Folgende Äußerungen wurden vorgebracht:	Stellungnahmen der Verwaltung:
<p><u>Bund für Umwelt und Naturschutz e.V. (BUND)</u> <u>mit Schreiben vom 24.01.2017 (Anlage 6.1)</u></p> <p>„Seit Beginn der Beteiligung zur Gestaltung des Bahnhofsumfeldes hat sich der BUND-Kreisverband im Sinne einer Planung beteiligt, die einer möglichst umweltverträglichen Lösung für die vielen Bedürfnisse der betroffenen Nutzer Rechnung trägt. Im eigenen Arbeitskreis „Stadtentwicklung“ haben sich dazu BUND-Mitglieder ausführlich ausgetauscht. Die Ergebnisse dieser Diskussionen sind Basis für die Stellungnahme.</p> <p>Gestaltung der Fahrspuren für den motorisierten Individualverkehr:</p> <p>Von Beginn an plädieren wir für <u>eine</u> durchgehende Fahrspur in jeder Richtung des motorisierten Individualverkehrs (MIV) in der Friedrich-Ebert-Straße. Diese eine durchgehende Fahrspur sollte dort von ausreichend bemessenen Abbiegespuren begleitet werden, wo Einfahrten in Parkhäuser, Taxistände und „kiss and ride“ Bereiche entstehen. Dadurch wird gewährleistet, dass der Verkehr auf dieser einen, durchgehenden Spur flüssig bleibt und nur von den Fußgängerampeln unterbrochen wird. Diese Ampeln sollen synchron gescha

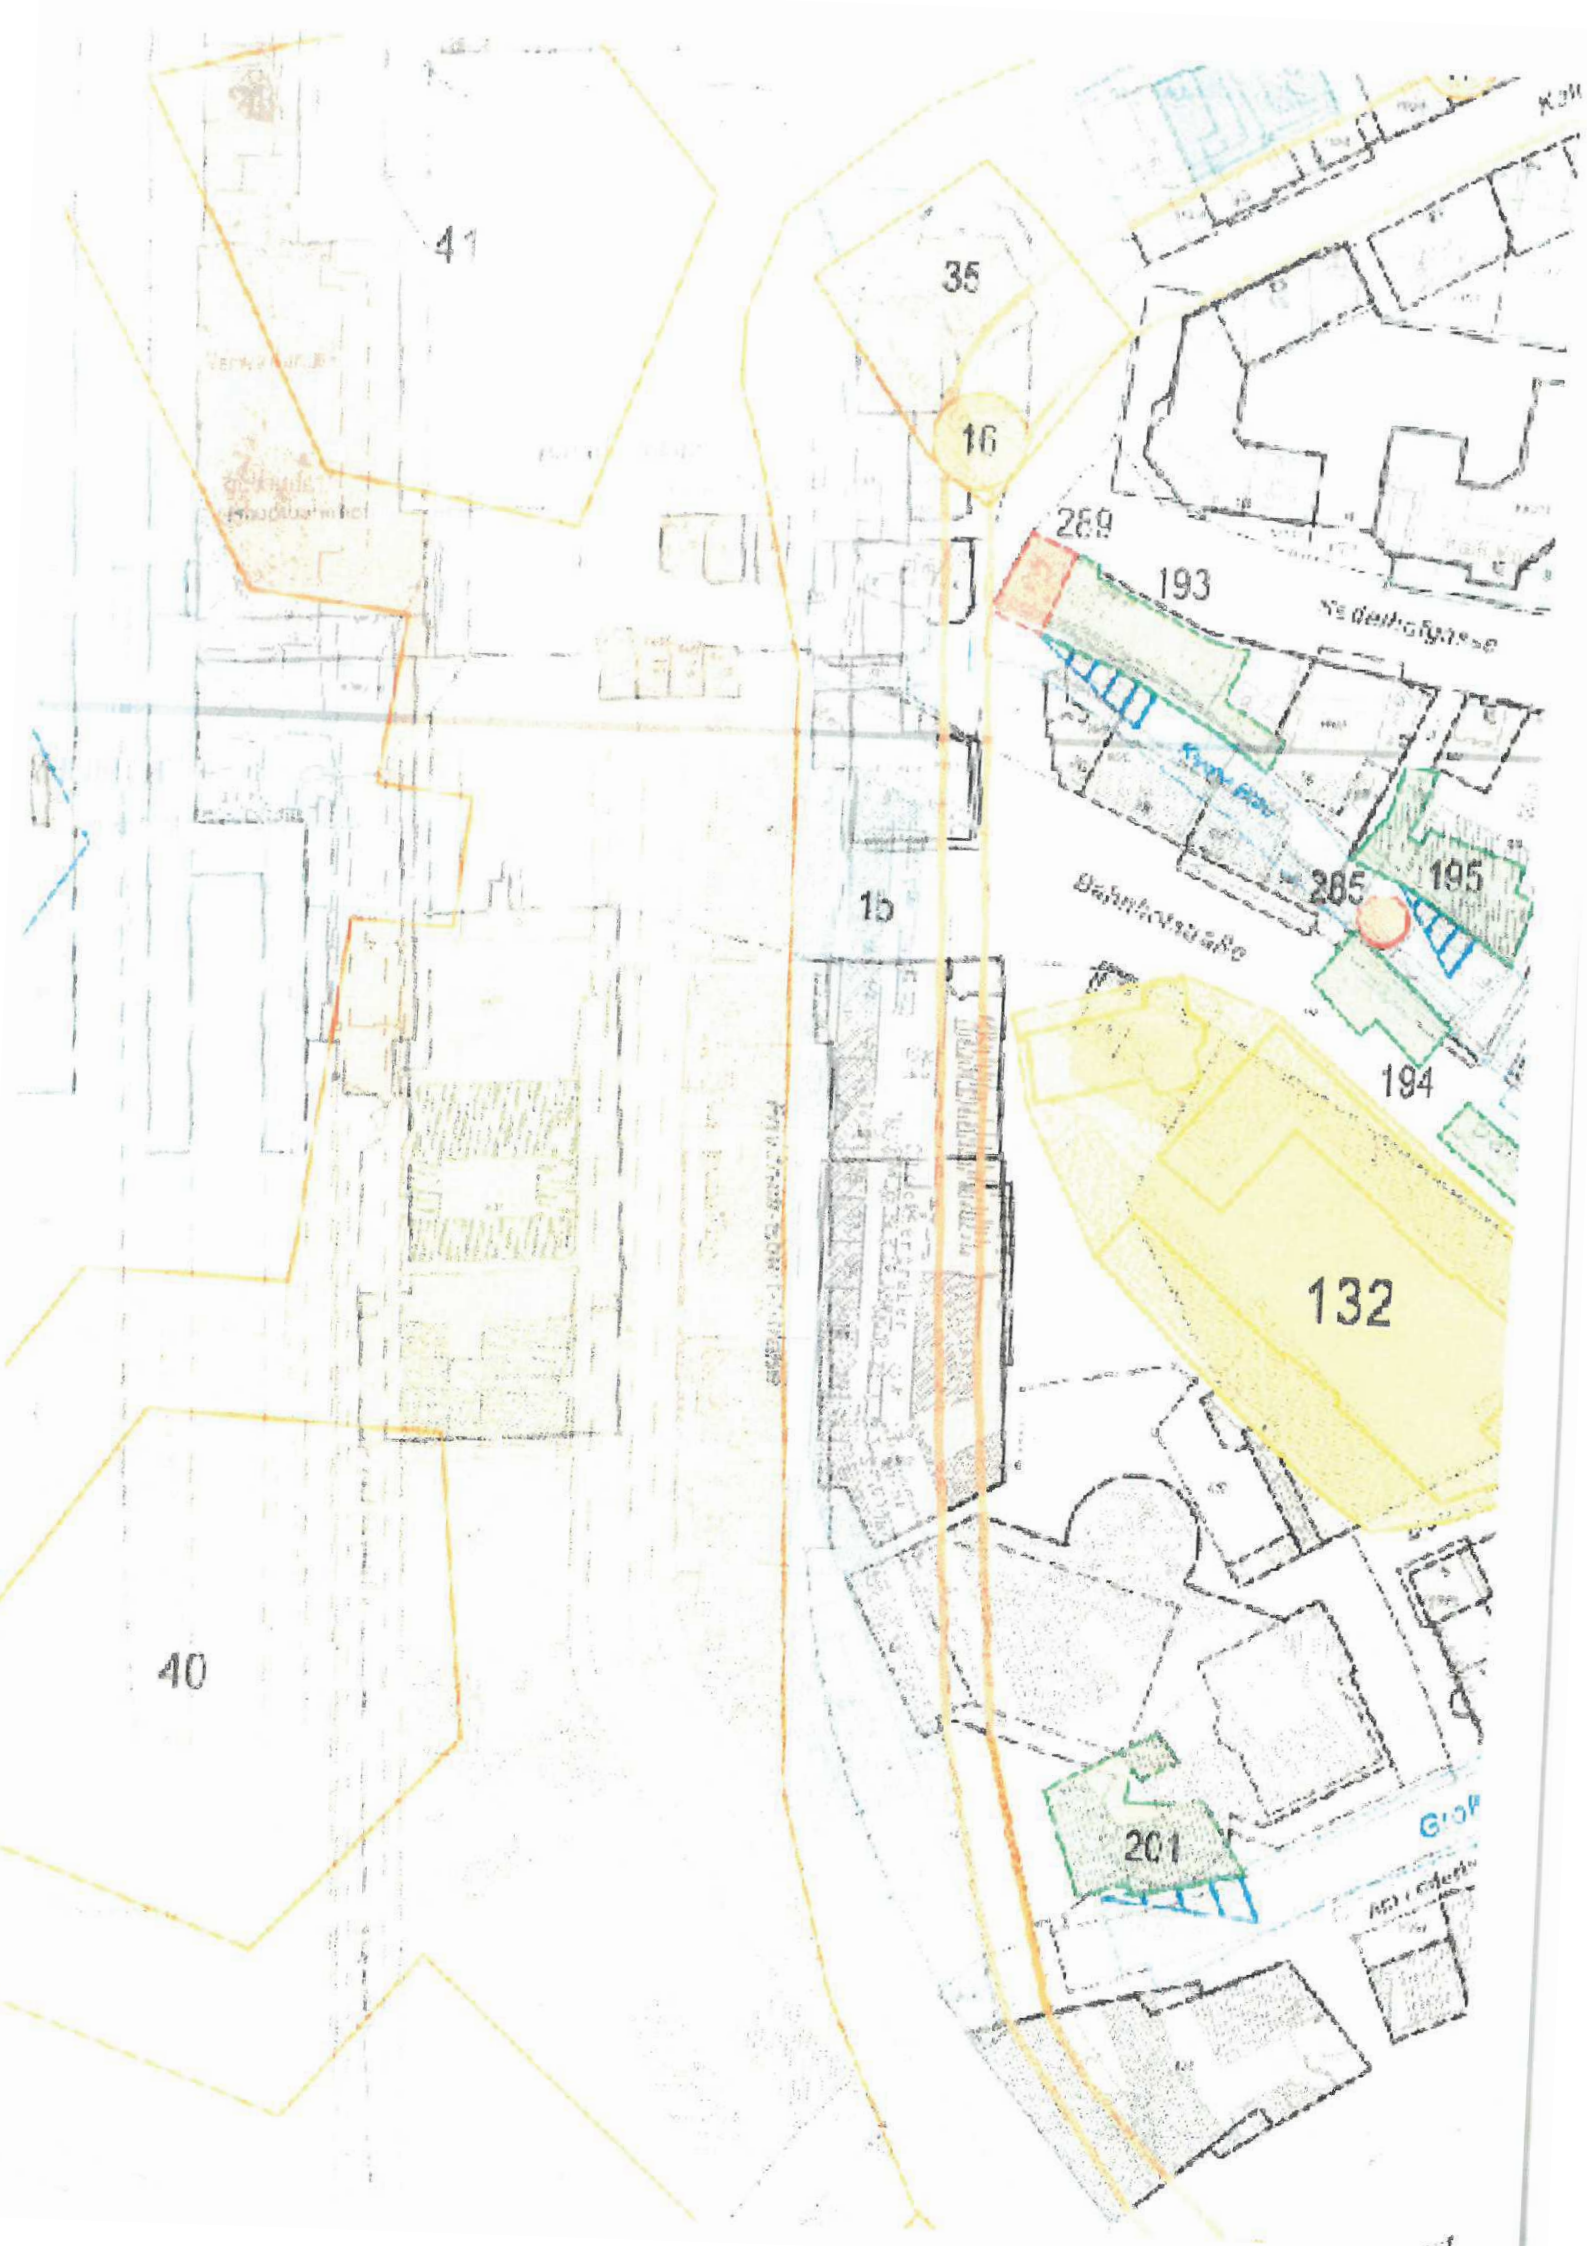
Das Plangebiet befindet sich im Bereich der spätmittelalterlichen und frühneuzeitlichen Stadtbefestigung. Aufgrund der historisch überlieferten Lage sind folgende Abschnitte von dem Vorhaben betroffen: Die Kontermauer der spätmittelalterlichen Stadtbefestigung, die in 1530er Jahren nach Plänen Dürers errichteten und 1802 geschleifte Eckbastei sowie ggf. im Erdboden erhaltene Überreste der zwischen 1617 und 1622 errichteten und 1801/02 abgegangenen Brunnenbastion "Scharfeck", der um 1620 errichteten und 1801/2 geschleiften Blaubastion „Schleifmühle“ und der Courtine (dem geraden Wall zwischen zwei Bastionen). Trotz der modernen Unterkellerung der im späten 19./frühen 20. Jahrhundert entstandenen und im 2. Weltkrieg zerstörten Bebauung im Bereich der Promenade am Bahnhofvorplatz sowie den modernen Leitungen können sich auch noch in größeren Tiefen Reste der Wall- und Bastionsgründungen erhalten haben. Bei der dargestellten Befestigung handelt es sich um Kulturdenkmale gemäß § 2 DSchG.

An der Erhaltung der ausgewiesenen archäologischen Kulturdenkmale besteht grundsätzlich ein öffentliches Interesse. Bedenken gegen die Festsetzung von den Bauvorhaben im Plangebiet können daher nur unter Auflagen zurückgestellt werden, die Erhalt und Sicherung, bzw. Dokumentation und Bergung sicherstellen sollen. Bei Bodeneingriffen über 80 cm ist nach Lage der Dinge davon auszugehen, dass hat das Vorhaben voraussichtlich nachteilige Auswirkungen auf das Schutzgut hat. Deshalb müssen die Planungen in Abstimmung mit dem Landesamt für Denkmalpflege im Regierungspräsidium Stuttgart (LAD), vertreten durch Herrn Dr. Jonathan Scheschkewitz (0711 904 45 146; [jonathan.scheschkewitz@rps.bwl.de](mailto:jonathan.scheschkewitz@rps.bwl.de)) durchgeführt werden, um frühzeitig Konfliktpunkte feststellen und substanzschonende Lösungen erarbeiten zu können. Um dem allgemeinen Interesse an der Erhaltung von Kulturdenkmälern bei nicht vermeidbaren Eingriffen bestmöglich gerecht zu werden, müssen dort die Erdarbeiten archäologisch begleitet werden, um ggf. angetroffenen Überreste der Festung und der spätmittelalterlichen Befestigung fachgerecht bergen und bzw. dokumentieren zu können. Ziel dieser Maßnahme ist es, wenigstens den dokumentarischen Wert des Kulturdenkmals als kulturhistorische Quelle für künftige Generationen zu erhalten.

Wir bitten, diese Hinweise in die Planunterlagen einzufügen.

<p>Bei der dargestellten Befestigung handelt es sich um Kulturdenkmale gemäß § 2 DSchG.</p> <p>An der Erhaltung der ausgewiesenen archäologischen Kulturdenkmale besteht grundsätzlich ein öffentliches Interesse. Bedenken gegen die Festsetzung von den Bauvorhaben im Plangebiet können daher nur unter Auflagen zurückgestellt werden, die Erhalt und Sicherung, bzw. Dokumentation und Bergung sicherstellen sollen. Bei Bodeneingriffen über 80 cm ist nach Lage der Dinge davon auszugehen, dass das Vorhaben voraussichtlich nachteilige Auswirkungen auf das Schutzgut hat. Deshalb müssen die Planungen in Abstimmung mit dem Landesamt für Denkmalpflege im Regierungspräsidium Stuttgart (LAD), vertreten durch Herrn Dr. Jonathan Scheschkewitz, durchgeführt werden, um frühzeitig Konfliktpunkte festzustellen und substanzschonende Lösungen erarbeiten zu können. Um dem allgemeinen Interesse an der Erhaltung von Kulturdenkmälern bei nicht vermeidbaren Eingriffen bestmöglich gerecht zu werden, müssen dort die Erdarbeiten archäologisch begleitet werden, um ggf. angetroffene Überreste der Festung und der spätmittelalterlichen Befestigung fachgerecht bergen und bzw. dokumentieren zu können. Ziel dieser Maßnahme ist es, wenigstens den dokumentarischen Wert des Kulturdenkmals als kulturhistorische Quelle für künftige Generationen zu erhalten. Wir bitten, diese Hinweise in die Planunterlagen einzufügen.“</p>	<p>Die Stellungnahme wurde zur Kenntnis genommen und an die Stadtwerke Ulm/Neu-Ulm GmbH (SWU) als Trägerin der Baumaßnahme zur Information weitergeleitet. Die SWU hat bereits Kontakt mit dem Landesamt für Denkmalpflege aufgenommen, um ggf. notwendige Maßnahmen rechtzeitig im Vorfeld abzustimmen.</p> <p>Ein entsprechender Hinweis wurde in den Bebauungsplan aufgenommen.</p>
